まちづくり条例に基づく報告書

該 当 条 文	☐ 第 2 5 条（大規模土地取引行為） ☐ 第 2 6 条（大規模開発事業） ☒ 3 6 条（中規模開発事業） ☐ 第 4 8 条（適用除外） ☐ そ の 他 （ ）
土地所有者	住所：神奈川県川崎市幸区堀川町 580 番地 氏名：株式会社 プロスパイラ 代表取締役 斧 純也
土地の所在	鎌倉市台一丁目 346 番 1 外 4 筆
面 積	4674.94 m ²
報 告 内 容	別紙の通り

報告内容

造成計画平面図 S=1/500

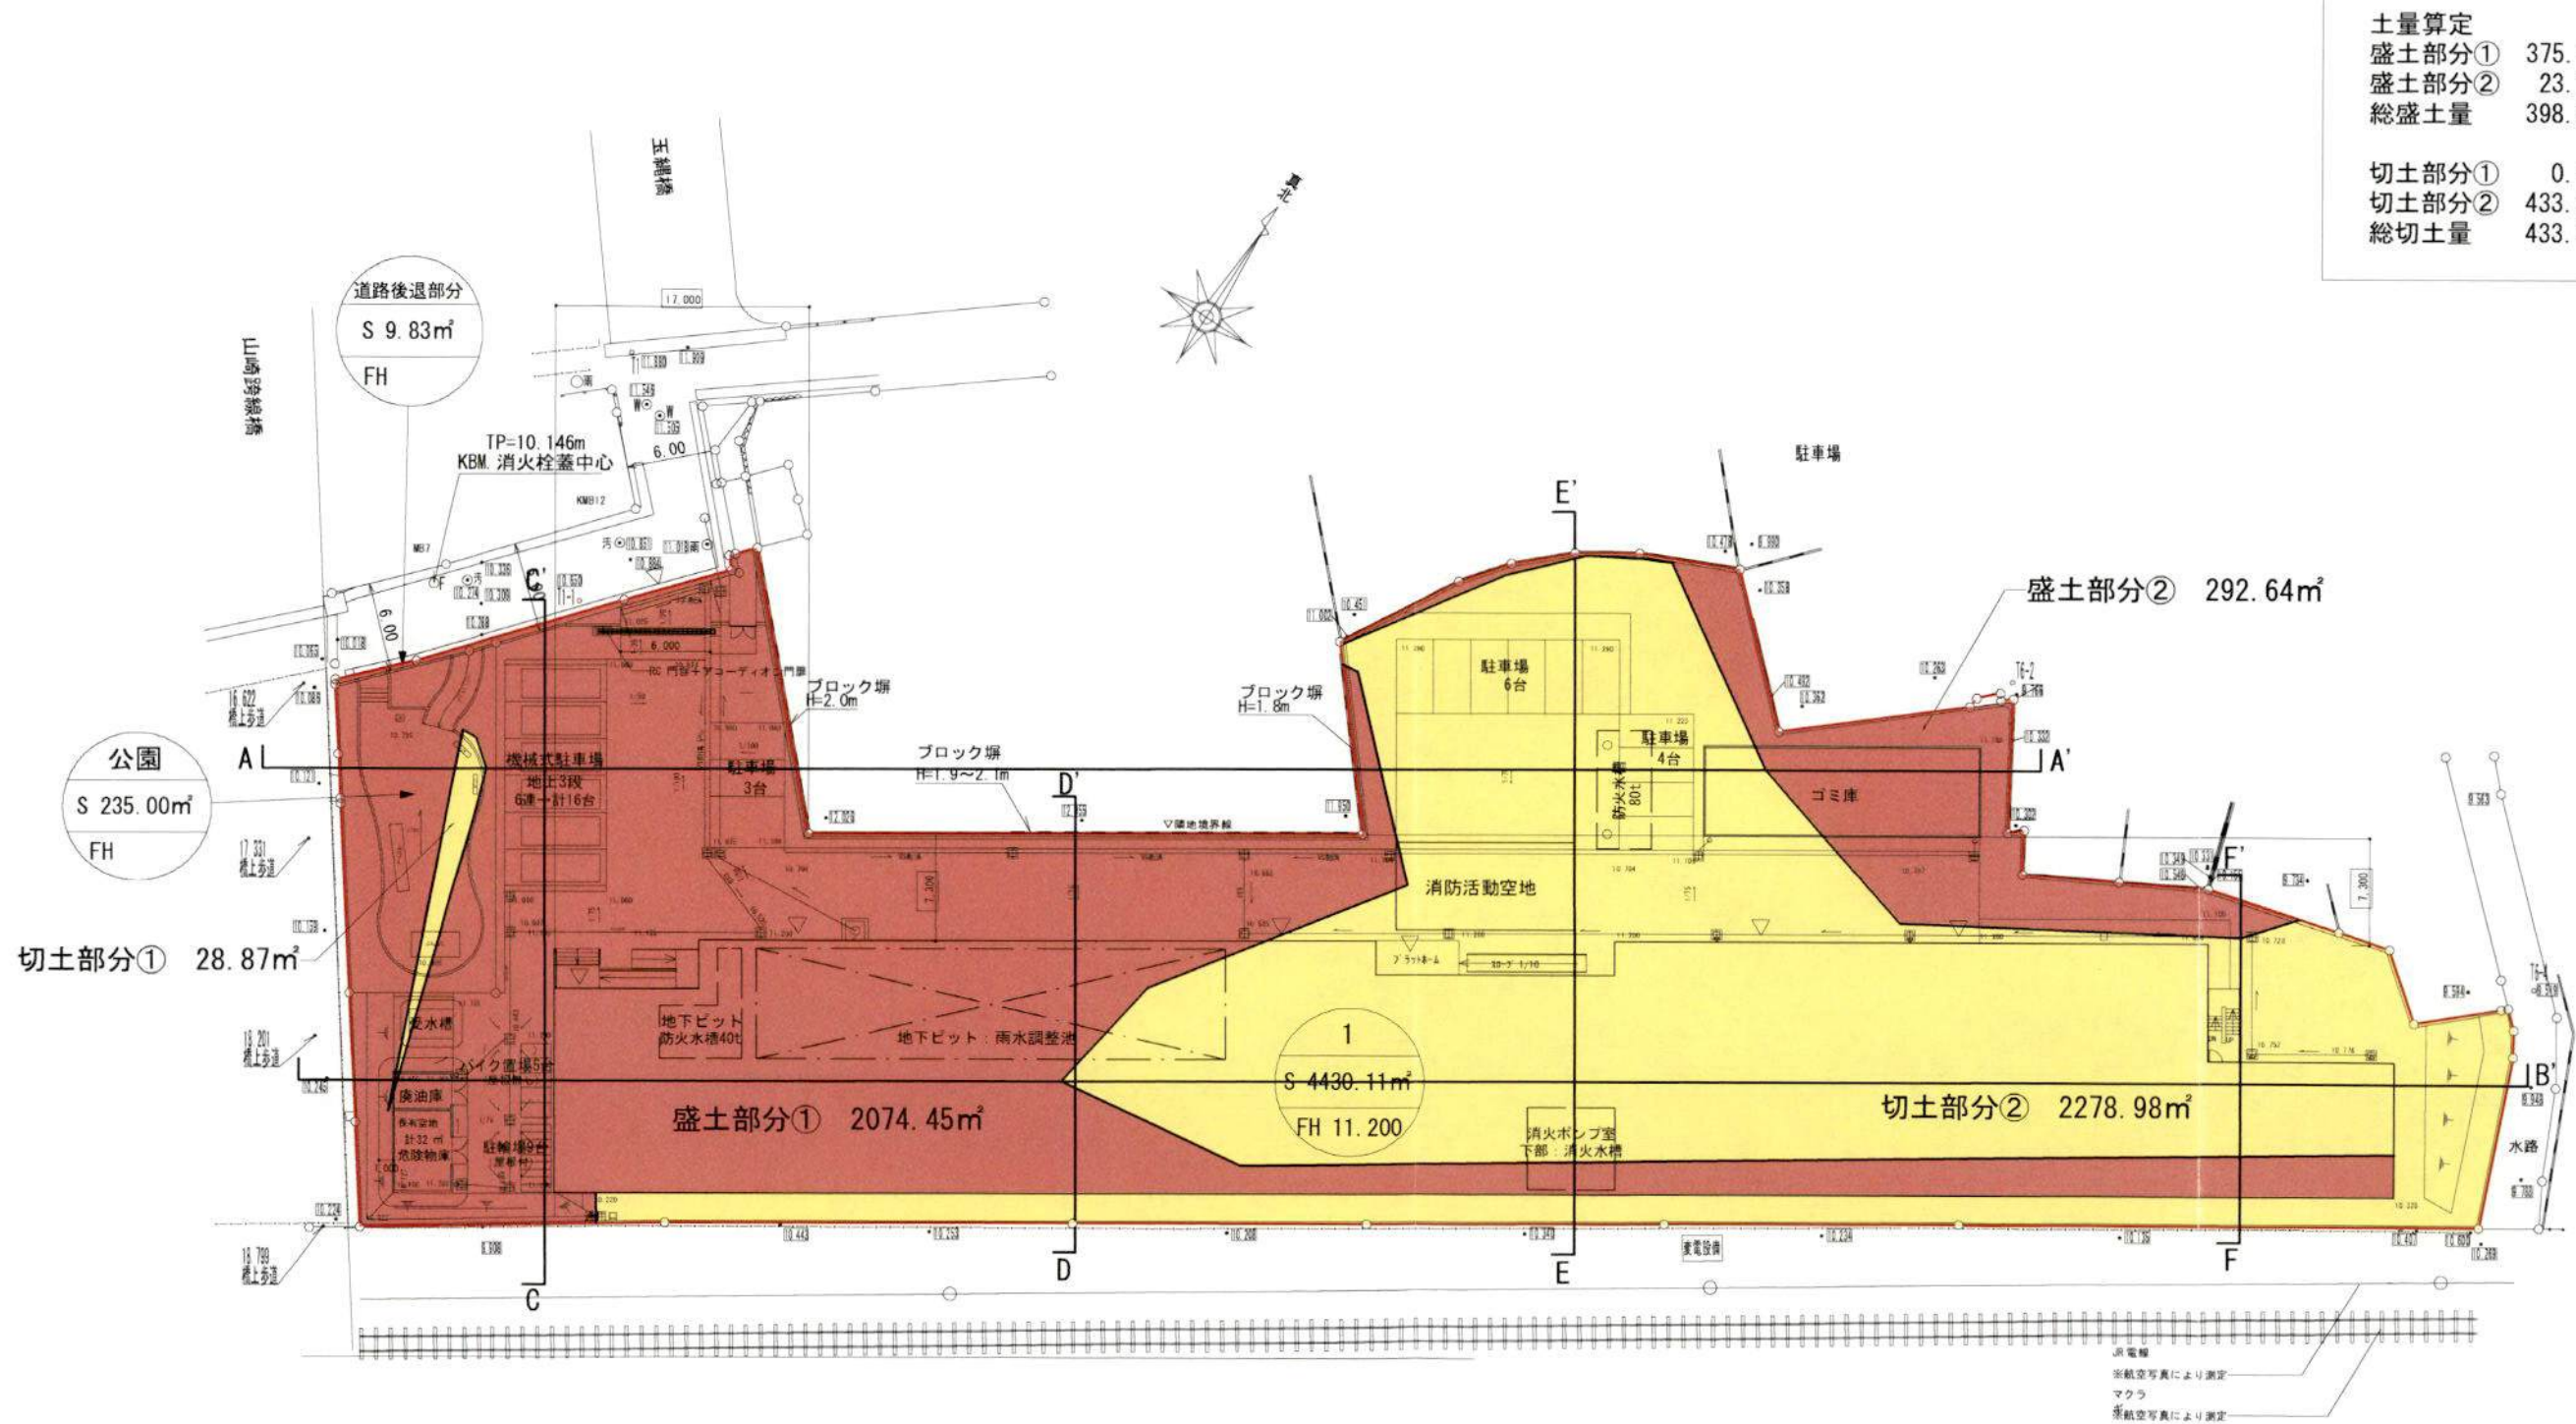
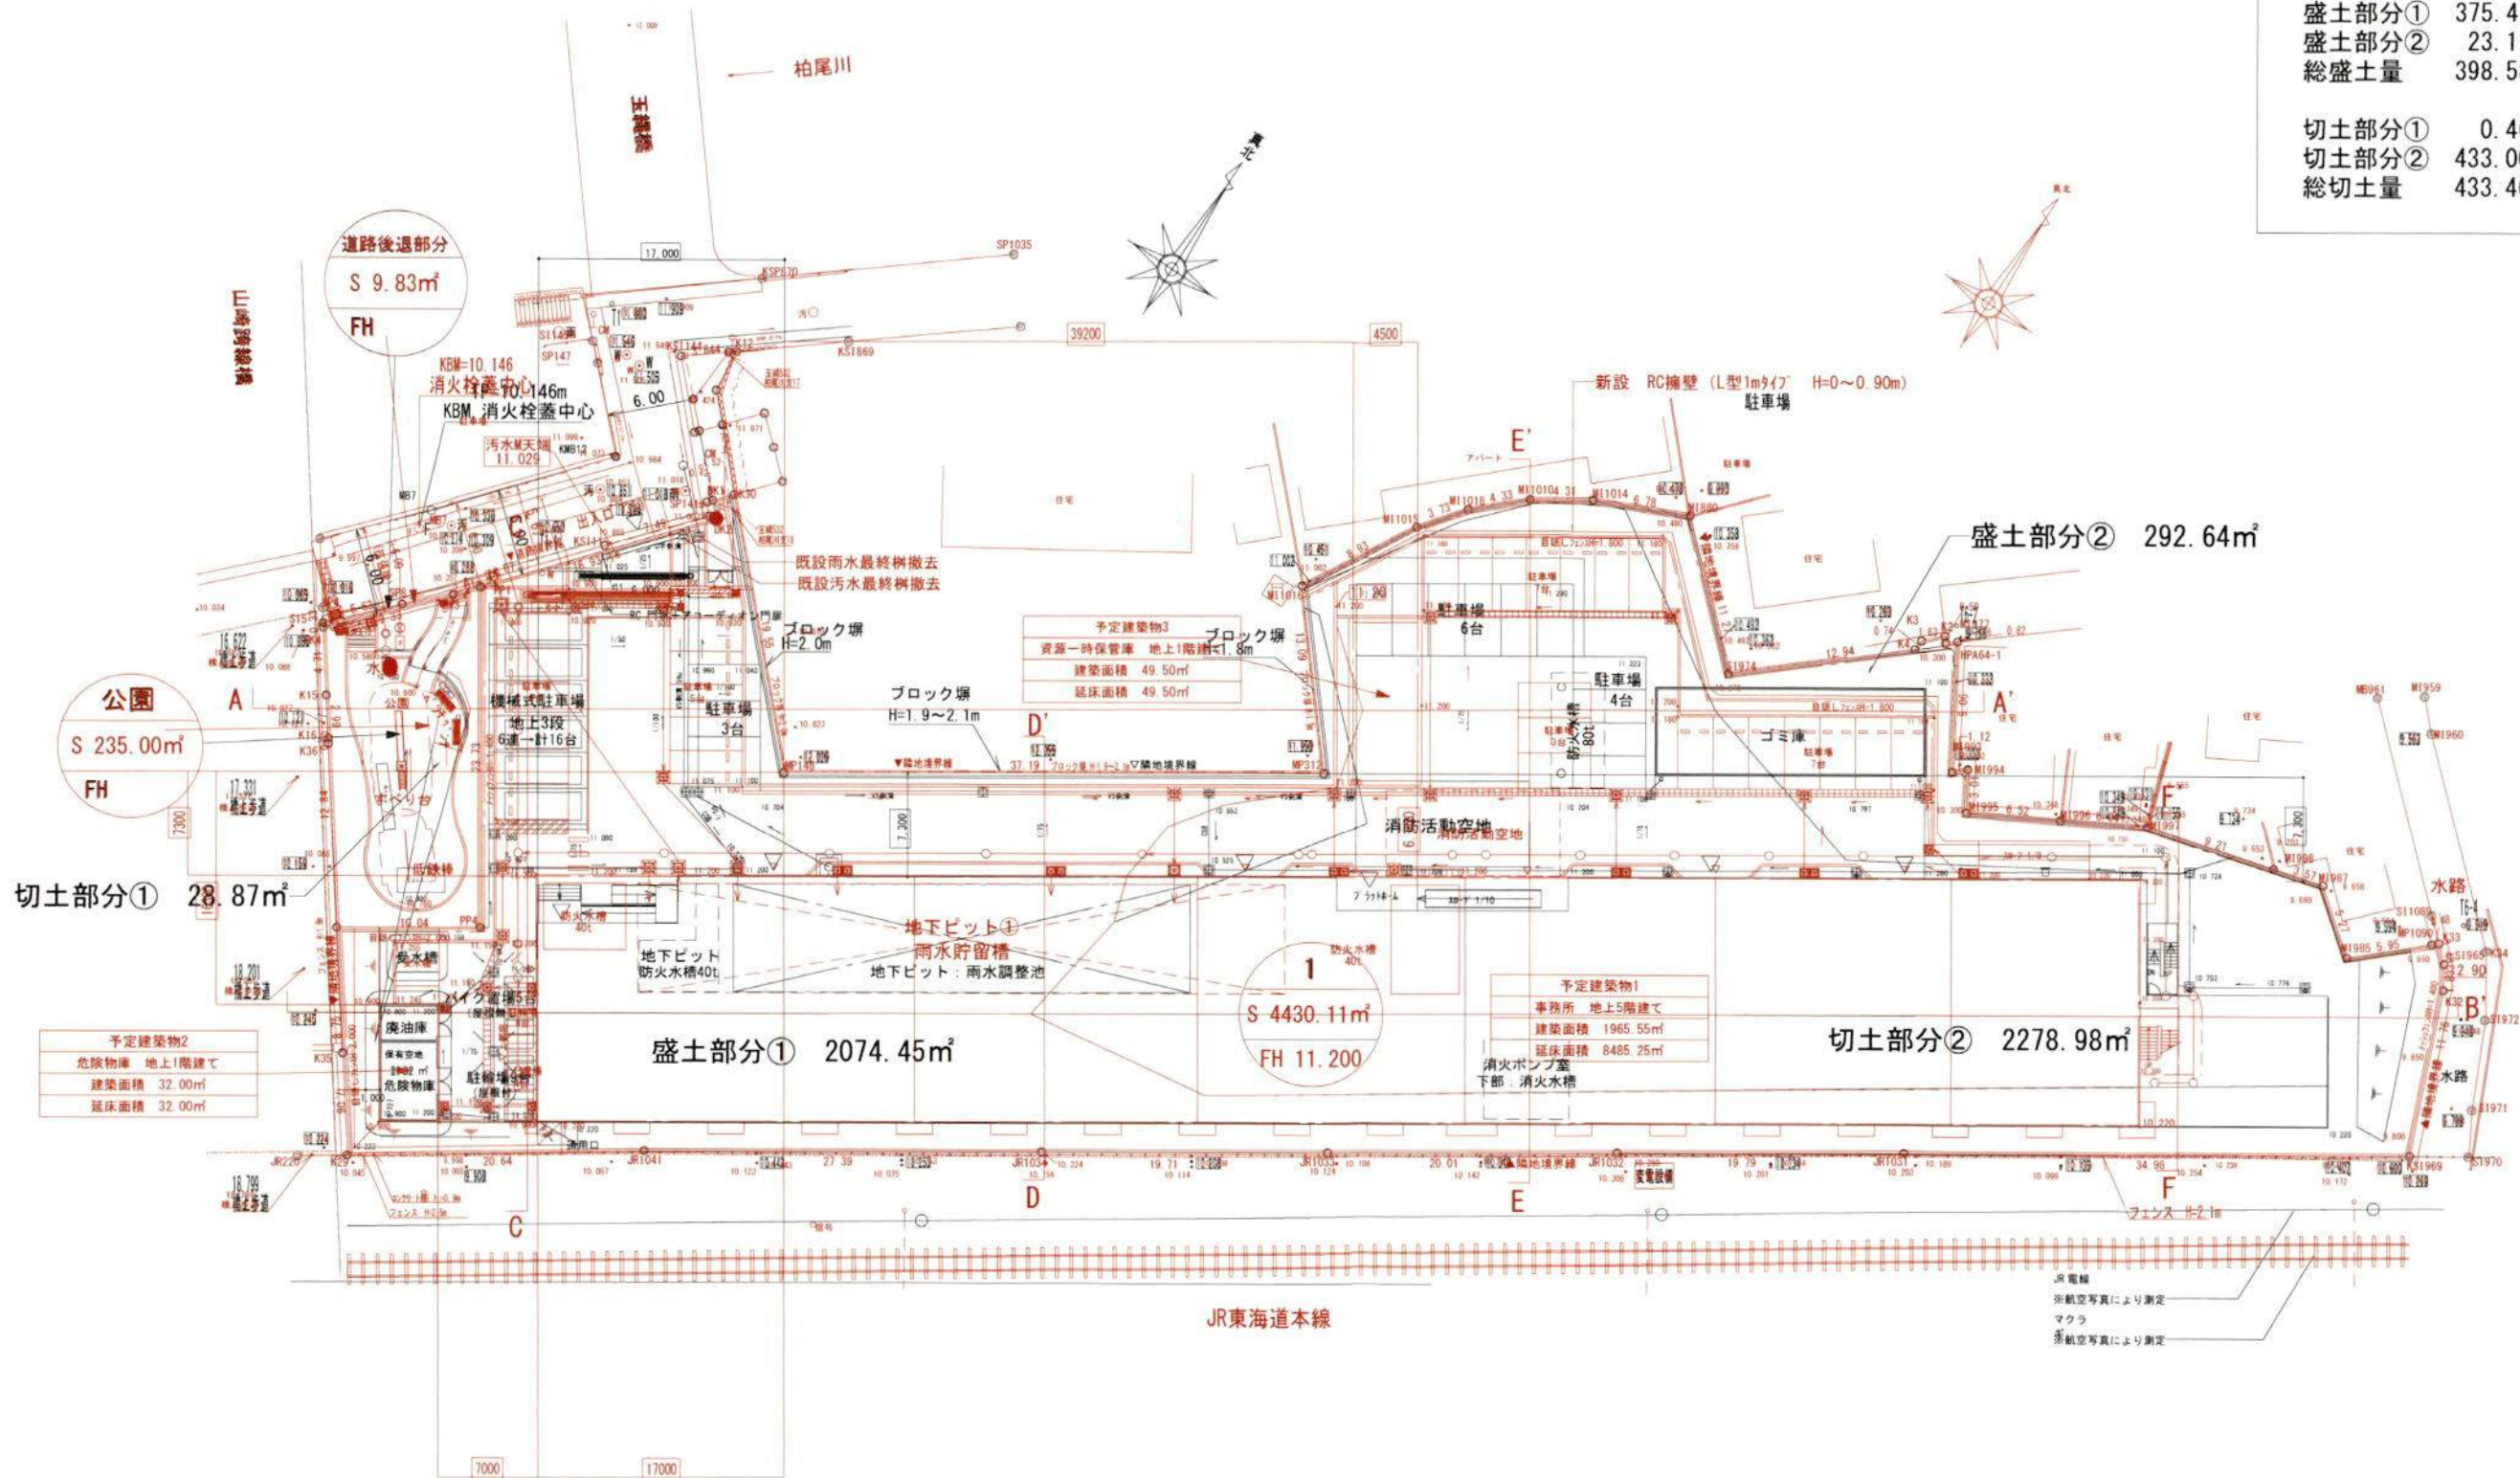
- ・北側隣地境界に設置予定の擁壁を境界より宅内側に移動。
- ・北西側隣地の宅盤に合わせる様、接する隣地宅盤のレベルまで下げる計画に変更。
- ・造成計画の変更に伴い、切土量 433.46m^3 から 1430.11m^3 、盛土量 398.58m^3 から 200.25m^3 に変更
- ・ゴミ庫の位置、向き及び大きさ、高さの変更。
- ・作動時、音が発生する、機械式駐車場を取り止め、平置きに変更。
- ・防火水槽の建物地下と単体地下式の単体地下式を取り止め、建物地下2基に変更。
- ・建物計画を建築面積、延べ面積、最高高さを以下の通り変更しました。

土量算定
盛土部分① 375.47m³
盛土部分② 23.11m³
総盛土量 398.58m³

切土部分① 0.46m³
切土部分② 433.00m³
総切土量 433.46m³
